# 府民公募型整備事業【安心・安全整備】(府民提案型)

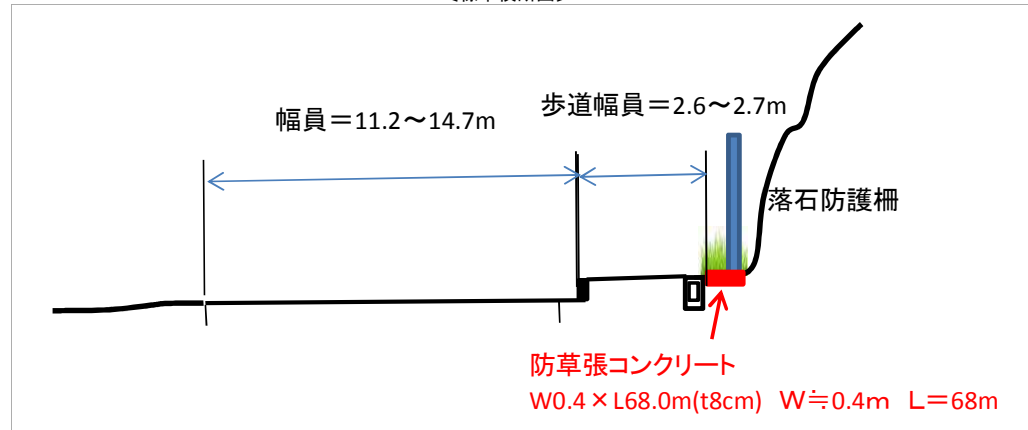
受付番号	16	路河川名	小倉西舞鶴線	提案内容	路肩張りコンクリート	対応案	他事業にて実施を検討
審査番号	東 - 121	箇所名	舞鶴市 天台 地内	現在の状況	路肩の雑草が歩道通行に影響している。	実施できない理由

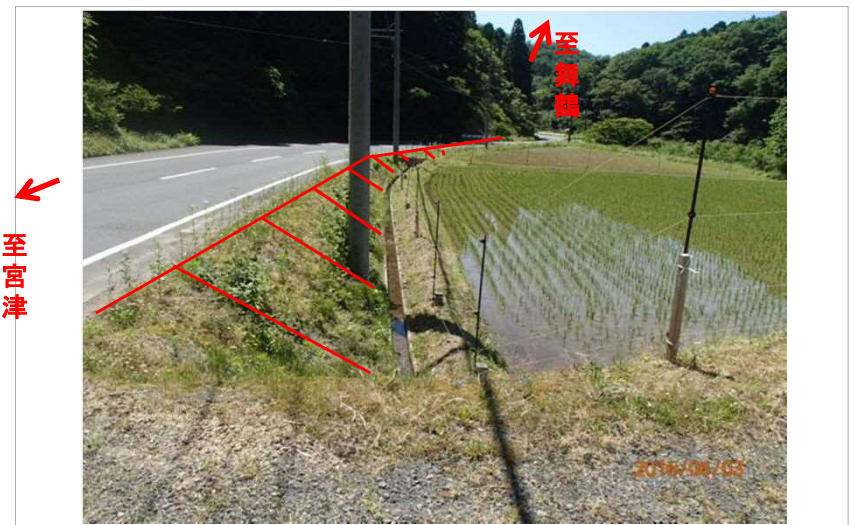
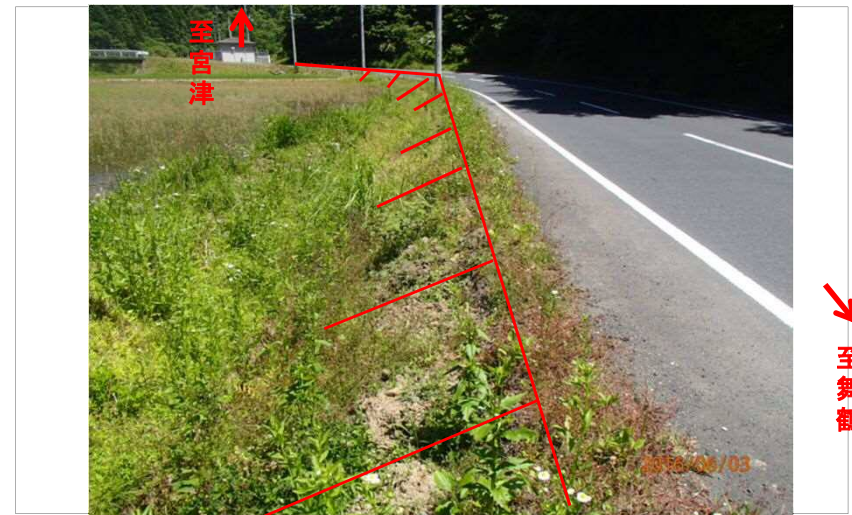
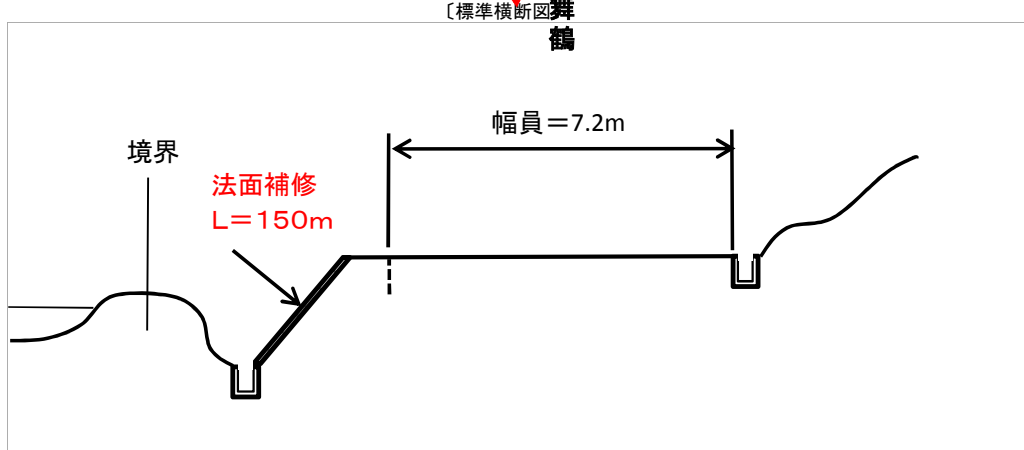
受付番号	98	路河川名	舞鶴宮津線	提案内容	法面の張コン	対応案	他事業での実施を検討 (崩落箇所の法面補修)
審査番号	東 - 122	箇所名	舞鶴市 上漆原 地内	現在の 状況	農用兼用水路 イノシシによる法面崩落	実施できな い理由

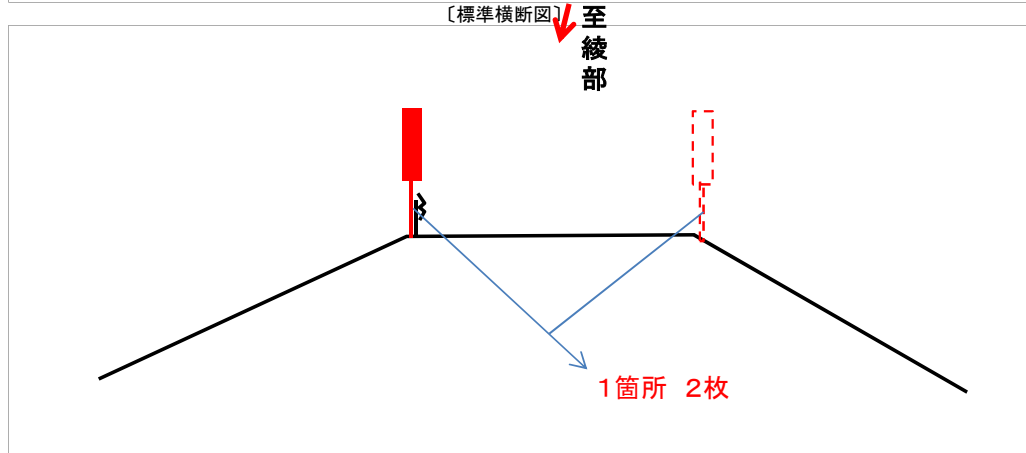
受付番号	144	路河川名	舞鶴綾部福知山線	提案内容	注意喚起看板の設置	対応案	実施できない
審査番号	東 - 123	箇所名	舞鶴市 今田 地内	現在の 状況	児童が、市道桜橋方向に府道を横断して通学している。横断歩道は無い。	実施できない理由	横断歩道が無い為 (設置されたら実施する)

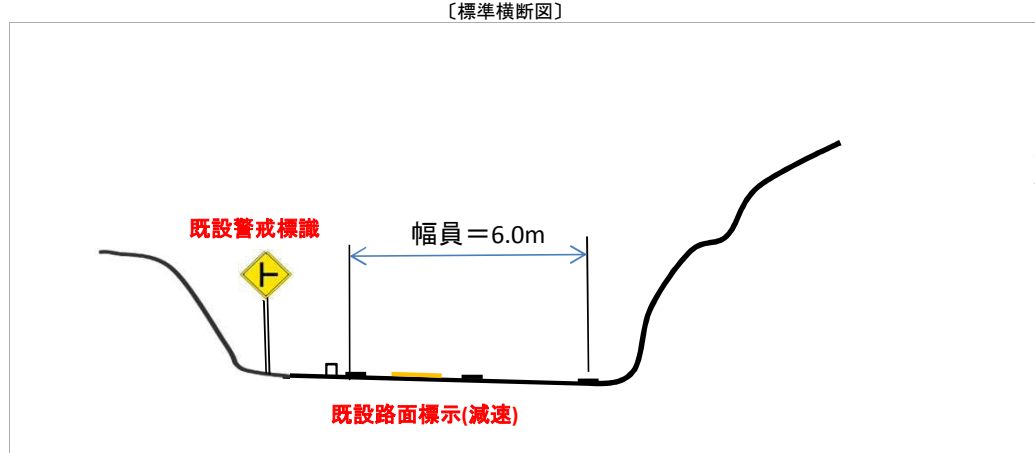
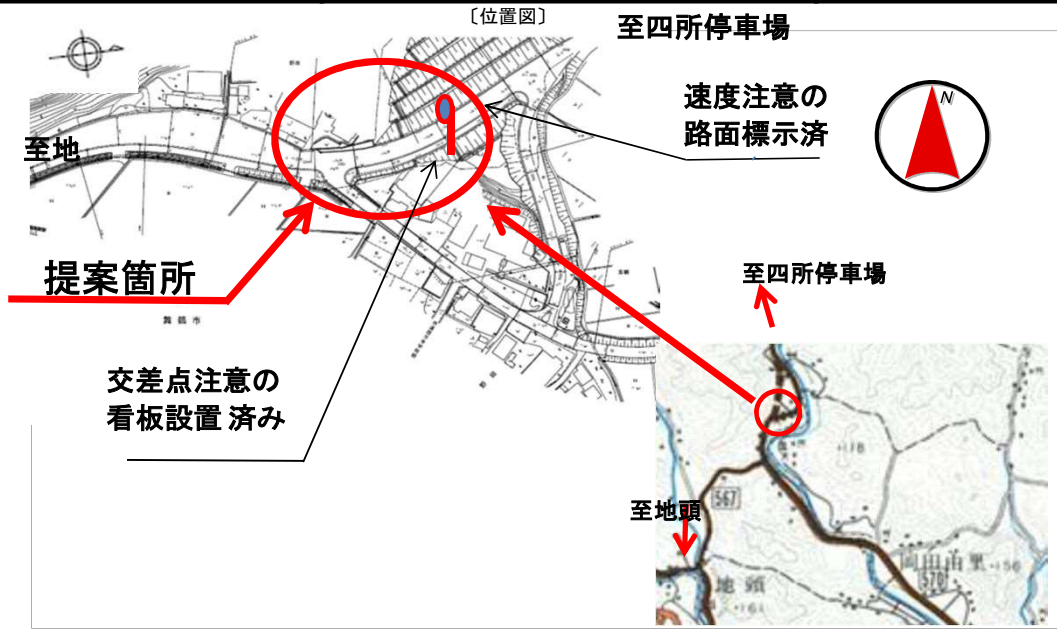
受付番号	50	路河川名	地頭四所停車場線	提案内容	カーブミラー設置	対応案	実施できない
審査番号	東 - 124	箇所名	舞鶴市 西方寺 地内	現在の 状況	2連続カーブ	実施できない 理由	カーブの視距は確保されており、カーブミラーの設置基準を満たさないため、設置しない。なお、路面標示及び交差点注意看板は設置済み。

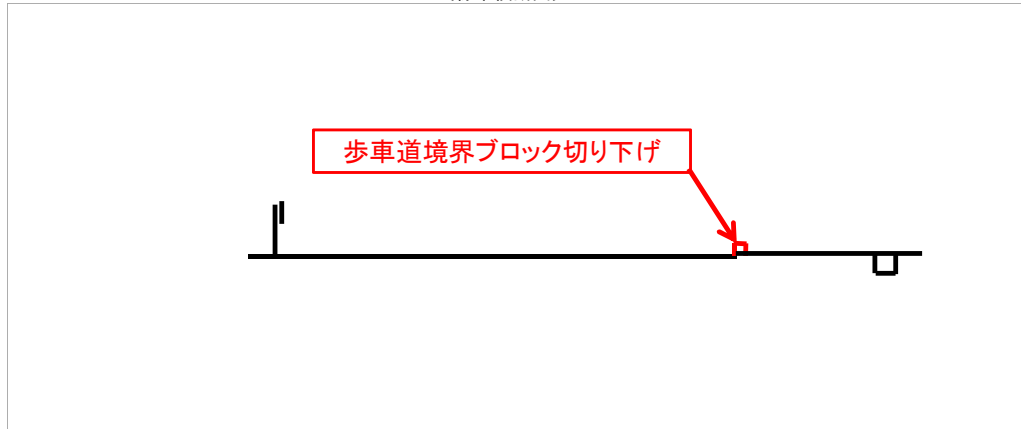
受付番号	66	路河川名	淵垣上八田線	提案内容	歩車道境界ブロックの切り下げ	対応案	実施できない
審査番号	東 - 125	箇所名	綾部市 淵垣町 地内	現在の 状況	幅6mの切り下げ	実施できない 理由	乗り入れ先の管理者が承認工事で実施すべきものであるため

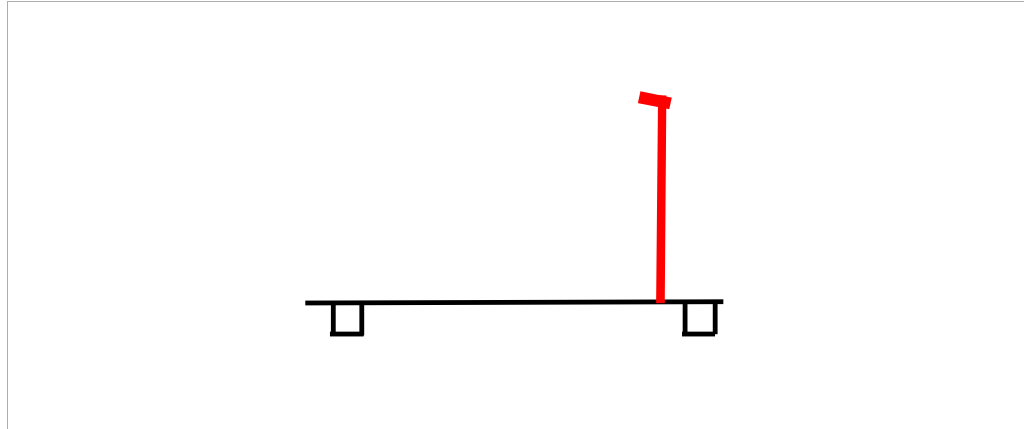
受付番号	112	路河川名	中山綾部線	提案内容	道路照明灯の設置	対応案	実施できない
審査番号	東 - 126	箇所名	綾部市 田野町・上野町 地内	現在の 状況	安場田野線と中山綾部線の交差点には、照明灯設置済み	実施できない理由	道路照明設備設置基準に該当しない。

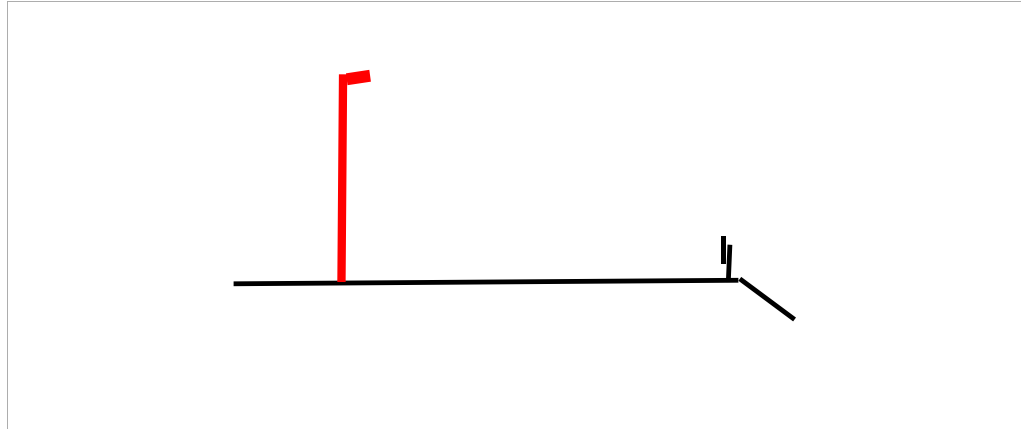
受付番号	139	路河川名	物部梅迫停車場線	提案内容	道路照明灯の設置	対応案	実施できない
審査番号	東 - 127	箇所名	綾部市 白道路町 地内	現在の 状況	府道と市道の交差点で横断歩道は無	実施できない 理由	道路照明設備設置基準に該当しない。

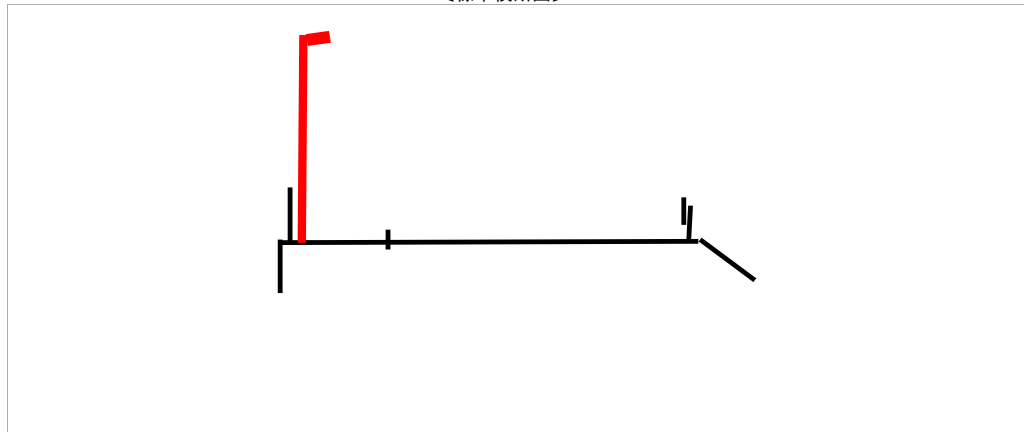
受付番号	140	路河川名	淵垣上八田線	提案内容	道路照明灯の設置	対応案	実施できない
審査番号	東 - 128	箇所名	綾部市 中筋町 地内	現在の 状況	府道と農道の交差点で横断歩道は無	実施できな い理由	道路照明設備設置基準に該当しない。

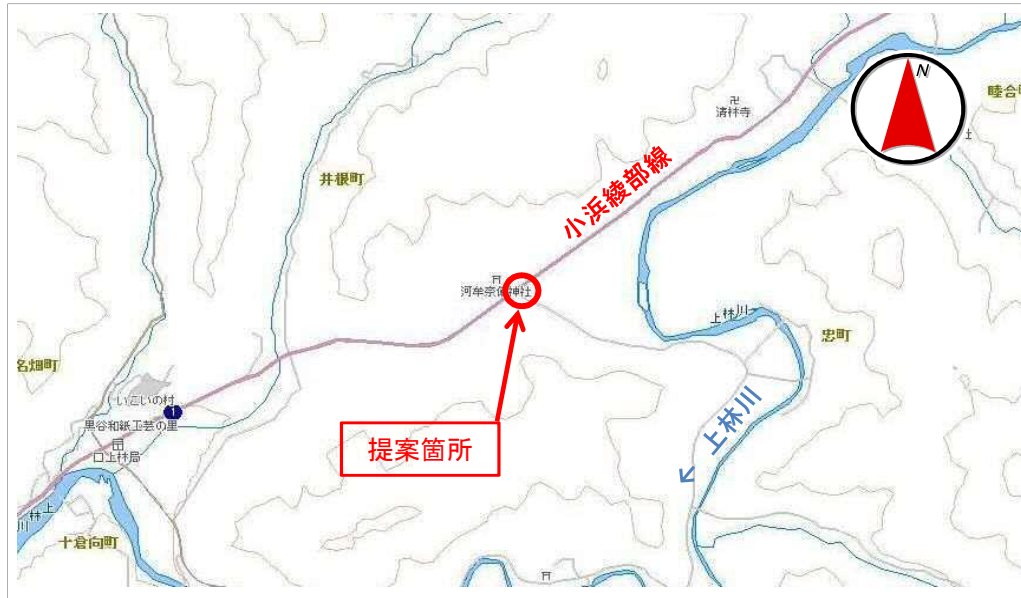
受付番号	87	路河川名	小浜綾部線	提案内容	法面切り取りによる視距確保	対応案	実施できない
審査番号	東 - 129	箇所名	綾部市 十倉名畑町 地内	現在の 状況	府道と市道の信号機の無い交差点	実施できない 理由	用地買収を必要とし少なくとも1年以上の 期間を要するため
